Disc Brake

Bulletin Ref: CVA00006F (PL)

Informacja o zmianach technicznych

Stara konstrukcja **MBR5016** z 13mm powierzchnią hamowania

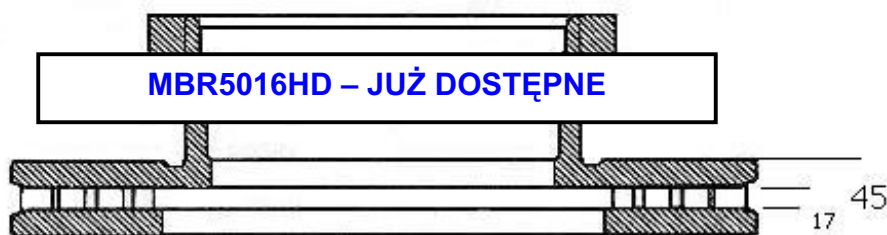
Zgodnie z najnowszymi wymaganiami technicznymi dotyczącymi części oryginalnych, firma ArvinMeritor Commercial Vehicle Aftermarket Europe zmienia konstrukcję tarcz hamulcowych do samochodów ciężarowych marki Mercedes oraz do naczip produkowanych przez Discos.

Nowa konstrukcja **MBR5016HD** z 17mm powierzchnią hamowania

Dzięki zwiększonej grubości powierzchni hamowania, nowa tarcza **MBR5016HD** zapewnia większą odporność na uszkodzenia termiczne i pęknięcie. Zapewnia to dłuższy czas eksploatacji tarcz hamulcowych i płyt ciernych w porównaniu z tymi samymi produktami konkurencyjnych firm, mającymi 13 mm powierzchni hamowania.

942 421 21 12 > MBR5016HD
